工程指示 / 要求簡箋(E.I.)

工程指示編號：EI/0943 / 19

工程名稱：觀塘裕民坊

工程項目：幕牆 浴室位 橫向收口鋁板(T2M 補料)

圖號: BNF-001

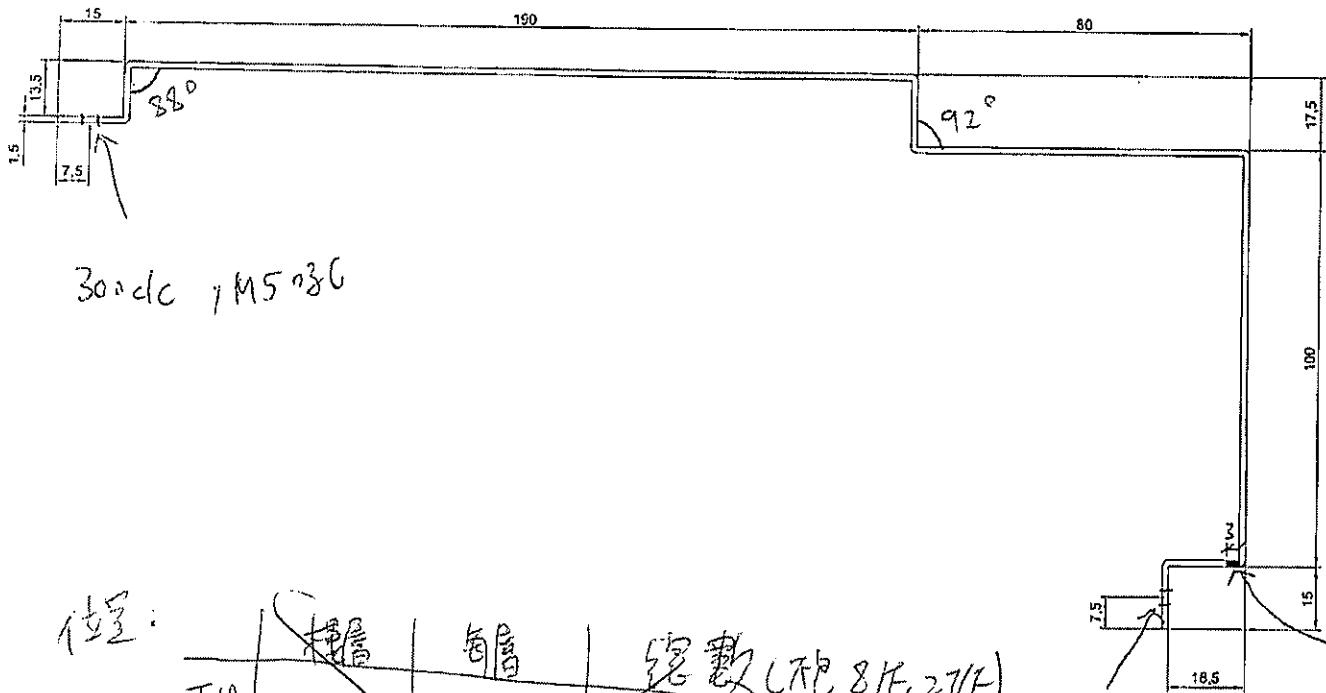
請按加工圖生產浴室位防水片送地盤安裝

因應現場損耗，現補 8 件(每 5 層 1 件)

~~5件~~

~~12件~~

~~164件~~

8件

T2M 補料用

~~159 \* 5 後備 = 164~~
